**Cesto de louça superior roça na porta
Nova vedação da porta, n.º pç. de repos. 426 976**

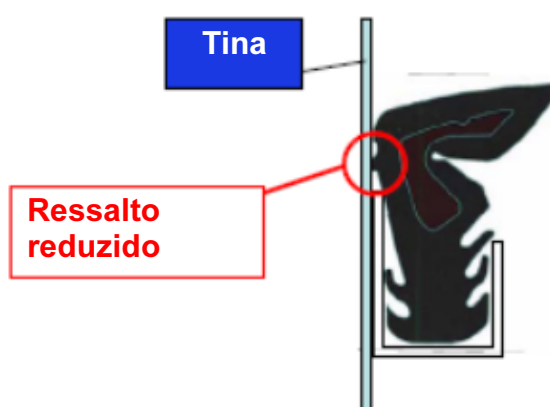
Informamos que foi introduzida uma nova vedação da porta em todas as máquinas de lavar louça de 60 cm fabricadas a partir de Março de 2007 (n.º série 710xxxxx). A alteração efectuada é uma redução do ressalto que entra em contacto com a parede da tina (ver imagem).

N.º pç. de repos.
Vedação antiga	426 367
Vedação nova	426 976

Para as intervenções técnicas em aparelhos com números de série anteriores a 710xxxxx, por causa de interferências entre a barra do cesto superior e a vedação da porta é preciso usar a nova vedação da porta.
